## GIUNTA PROVINCIALE

Delibera n. 93

COMUNE DI SERRAMAZZONI. PIANO PARTICOLAREGGIATO/PIANO URBANISTICO ATTUATIVO "VILLAGGIO DEL SORRISO", ADOTTATO CON DELIBERAZIONE DEL CONSIGLIO COMUNALE N. 29 DEL 24/05/2010.

**ISTRUTTORIA DEL SERVIZIO PIANIFICAZIONE  
URBANISTICA E CARTOGRAFIA**

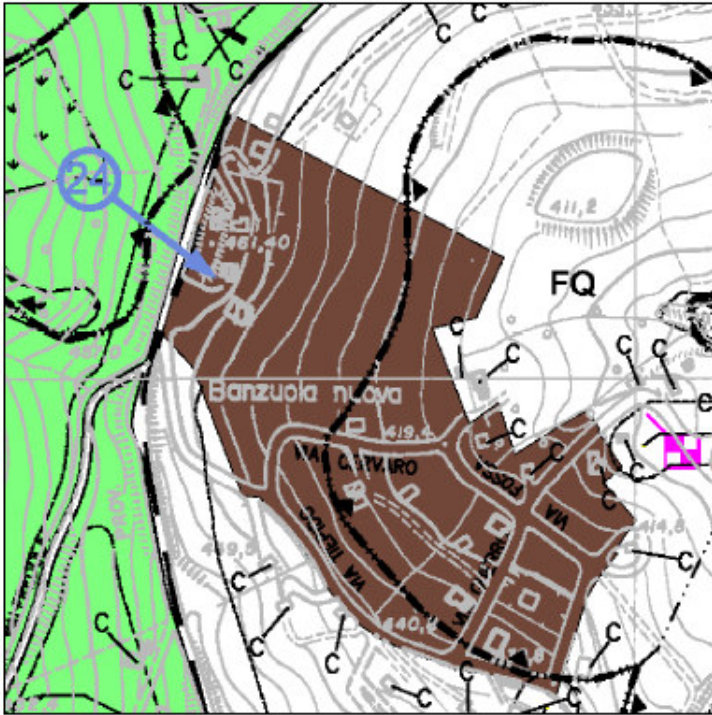
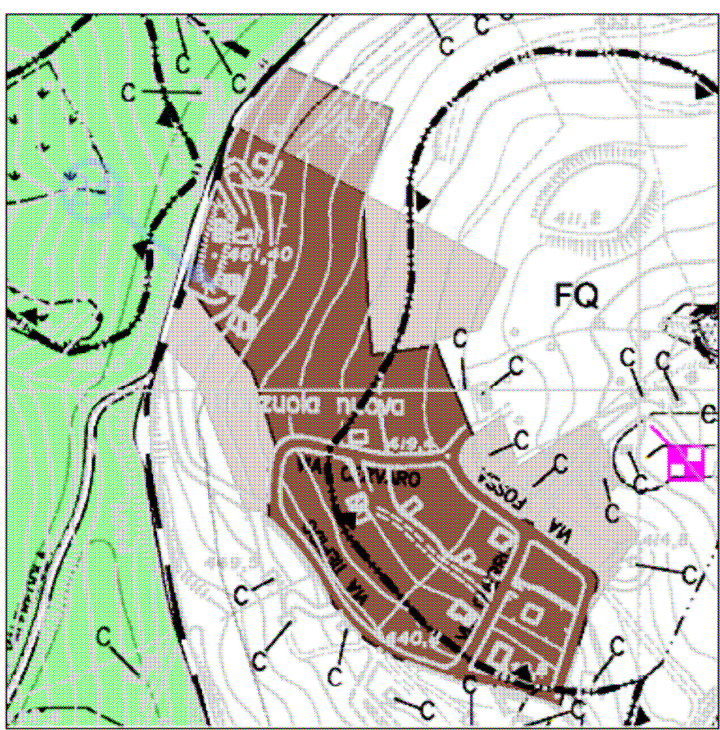
La semplice comparazione delle superfici interessate, prima e dopo la variante, è sufficiente a evidenziare la omissività di tale descrizione che presenta come “aggiustamento cartografico” **quello che in realtà è una consistente modifica, con ampliamento, dell’area edificabile compresa nel Piano.** Il comparto viene modificato stralciando la porzione più a nord (circa mq 4000) ed incrementando il comparto a nord/est (circa 5500 mq), sud/est (circa 6000 mq) ovest (circa 4300 mq). Non pare vengano introdotte modifiche (peraltro non richieste da alcuna istruttoria provinciale) a sud.

Nel complesso ciò che viene impropriamente qualificato come un mero “aggiustamento cartografico” produce un incremento della superficie territoriale del comparto stimabile in circa 11.000 mq (-4.000+ 5.000+ 6.000 + 4.000) ed agisce in netto contrasto con le indicazioni fornite nelle prescrizioni geologiche di approvazione che esplicitamente (vedi Allegato 2 punto 13) stabilivano senza equivoci: *“Si prescrive inoltre di sviluppare la parte edificabile nella parte sommitale, più vicina alla viabilità provinciale, destinando le aree più a valle a verde e parcheggi”.*

La modifica introdotta incrementa le superfici non edificate di circa mq 5.000 e quelle già parzialmente edificate di mq 6.000.

**Per questo complesso di fatti e circostanze accertate sulla documentazione in atti, la proposta insediativa dovrà essere riportata all'unico stato legittimamente adottato, e cioè a quello derivante dalla Deliberazione di Giunta Provinciale n. 07 del 08/01/2008<sup>4</sup>.**
